CASA ÁNGEL · ESTRUCTURA · CASOS DE REVISIÓN · 7/7

CASA ANGEL

EST-REV-07

Estructura · REV-07

Caso 25 · Solape / unión inconsistente en elementos estruc 1:75

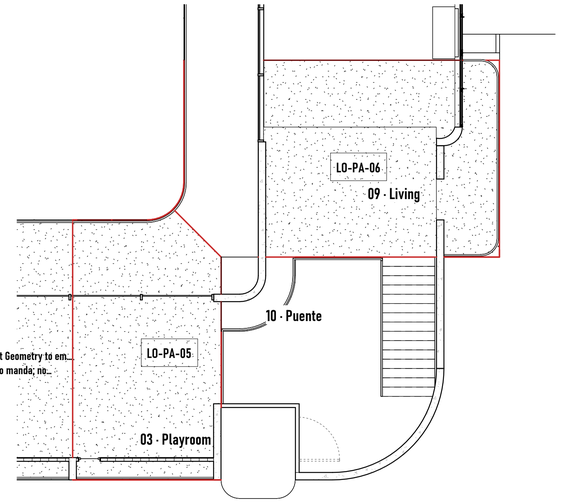
Observación: Highlighted walls overlap. One of them may be ignored when Revit finds room boundaries. Use Cut Geometry to em...
Propuesta: Revisar en planta y corte: unir o recortar (Cut/Join Geometry) solo después de validar cuál elemento manda; no...
Sin corrección geométrica (pendiente de aprobación).

Caso 26 · Solape / unión inconsistente en elementos estruc 1:75

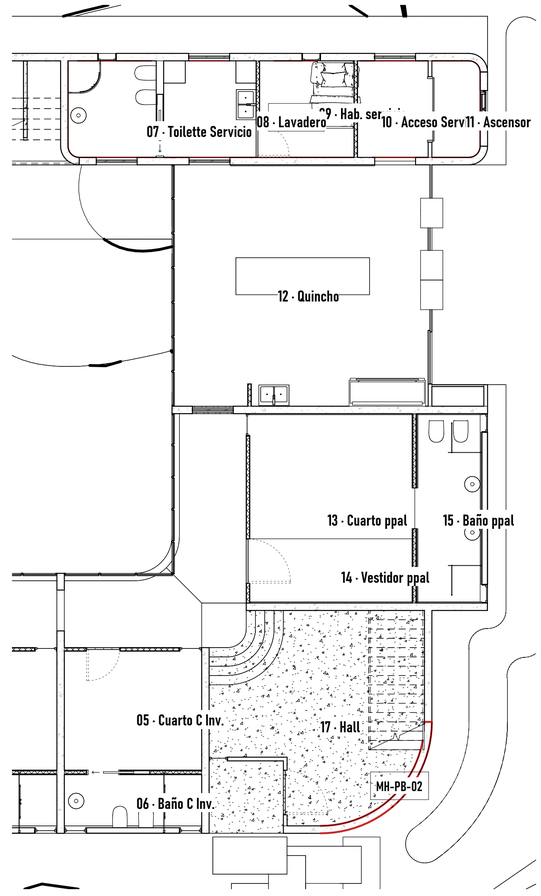
Observación: Highlighted floors overlap.
Propuesta: Revisar en planta y corte: unir o recortar (Cut/Join Geometry) solo después de validar cuál elemento manda; no...
Sin corrección geométrica (pendiente de aprobación).
